臺北地區（社子島地區及五股地區）
防洪計畫修正報告
（核定本）

經濟部

中華民國 99 年 3 月

圖 3 各方案位置圖

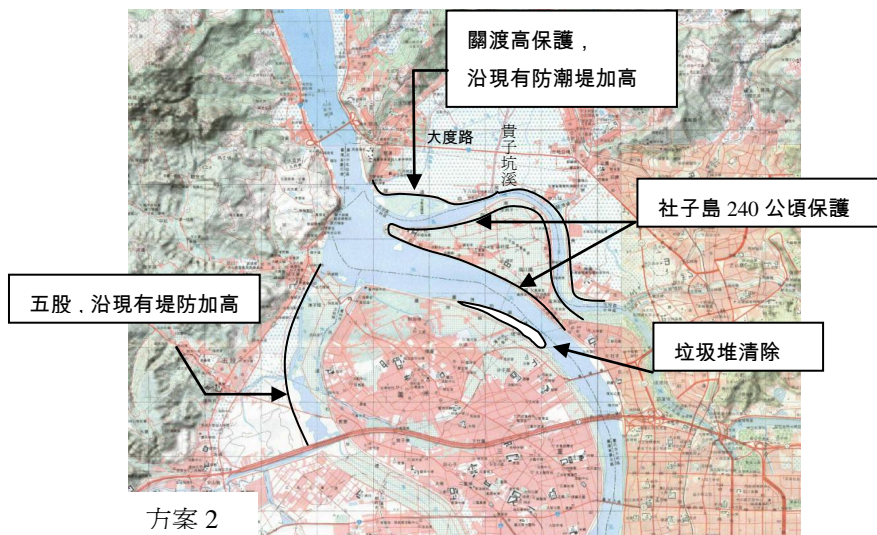
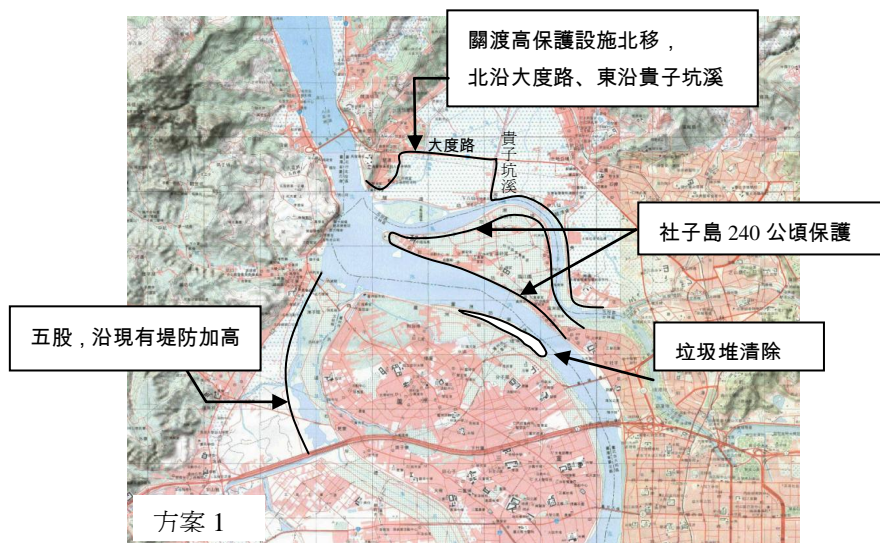
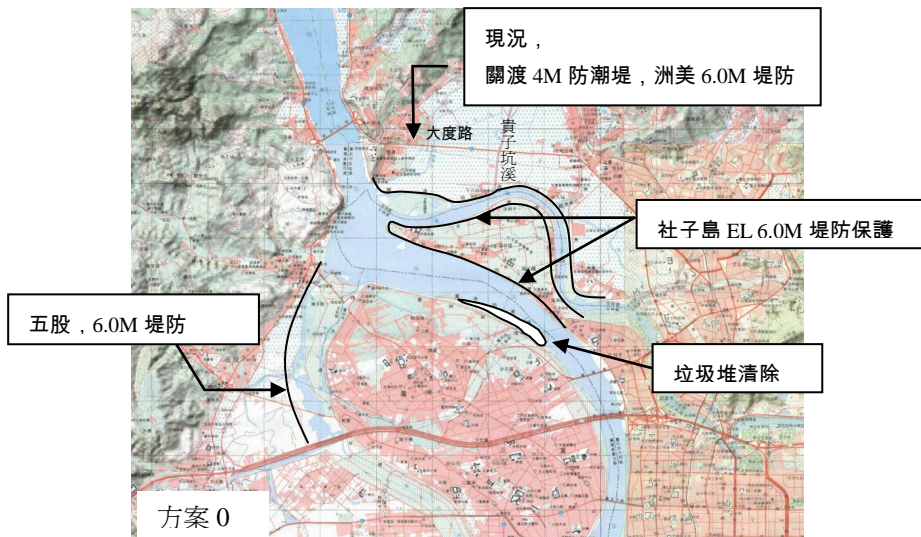
- 1.有關社子島開發，檢討防洪計畫水理分析結果影響台北橋水位雍高 0.26m，仍請慎予研討修訂大台北地區整體防洪計畫，並分析其負面效益。
- 2.本案於 96 年 10 月 5 日召開會議，所提研擬避災型之使用洪水位以上空間之新思維土地開發計畫，請列入參考。切勿與水爭地。

- 1.據社子島開發檢討防洪計畫水位分析結果，影響台北橋水位壅高 0.26m，將定期監測河床斷面變化，檢討水位，於淤積至相當程度時進行疏浚乙節，其工程數量及費用宜分析估列於計畫內。河床沖淤將受長年氣候、流量之影響，又全球氣候變遷將更加劇沖刷或淤積之量，故以浚漂似不符經濟效益。
- 2.前次會議建議，請研擬避災型使用洪水位以上空間之不與水爭地之前瞻性土地開發計畫，仍請研辦。

2. 社子島的高保護措施雖可降低基隆河的水位，但是否可以抵消掉氣候變遷的效應？應有詳細分析；同樣地，淡水河的部分，氣候變遷效應也要有所交代。若氣候變遷效應對淡水河系的影響由水利署統籌處理，則建議本計畫只作適當交代即可。
3. 在本計畫書中，社子島開發所引致重陽橋水位升高為14cm(見 P.18)，此數據與台北縣「五股疏左地區高保護及解除管制整體評估計畫」書中所示為15cm(見 P.19)，並不一致，請釐清。

- 2.有關本案與「五股疏左地區高保護及解除管制整體計畫」，兩案堤防加高，對淡水河本流之影響為 200 年流量造成水位於高速公路橋上升 14 公分、台北大橋上升 26 公分(P.18 是否為 29cm)、忠孝橋上升 24 公分……等，加上未來溫室效應造成海平面上升等因素是否造成各堤防高程之不足，請重新全面檢討堤防高程。
- 3.依據「台北市士林區社子島開發對台北地區防洪計畫之影響及其效益分析」，P.19(四)2.關渡河段淤積程度 140 萬立方公尺乙節，是否作為未來社子島填土墊高需土方 1,200 萬方之優先來源(P.20(五))。另三峽河匯入大漢溪口、大漢溪浮洲橋至本流、新店溪與本流匯流口及淡水河本流亦淤積嚴重，造成河道斷面不足，未來社子島填土墊高之土方，應可優先採用該地區清淤底泥再利用之方案，利用外縣市運來之土方應納入最後之考量。

- (1) 社子島地區採 240 公頃防洪高保護設施方案（堤高達到 200 年重現期距洪水保護標準）。
- (2) 社子島北側基隆河河道拓寬（80 公尺至 130 公尺）。
- (3) 關渡防潮堤維持現有高度。
- (4) 五股地區採防洪高保護設施（高速公路以北【下游】之二重疏洪道左岸堤防加高）。
- (5) 淡水河左岸斷面 T16~T20 間蘆洲垃圾山清除。
- (6) 大漢溪左岸二重疏洪道入口前三重舊垃圾場清除。

圖 6 計畫範圍圖

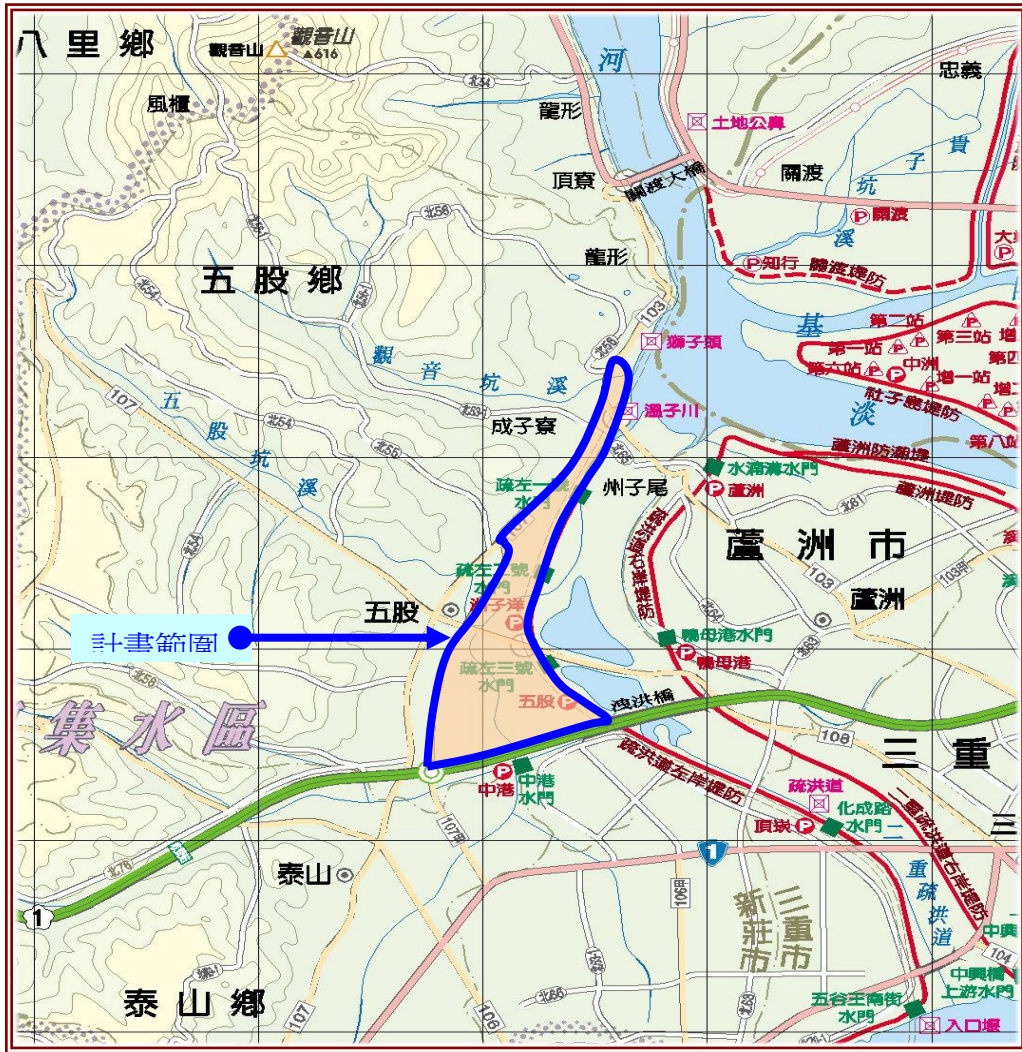
- 1.五股疏左提防加高後，將影響內水排除，惟依台北縣政府所送報告疏左提防預定在 98 年 10 月完成，惟排水規劃迄至 98 年 2 月始能完成，其間有配合時程落差，在防洪上如何因應，請台北縣政府敘明。
- 2.既設疏左提防係前坡 1：2，後坡 1：10 的土堤，當初設計時已預留加高空間，故其堤線非目前之堤外肩線，應是前坡以

1：2 坡度延伸至 E.L.10m 相交點之垂直線，請台北縣政府修正。另本案既台北縣政府擬籌措經費辦理，建議依河川公地申請使用規定程序向十河局申請辦理。
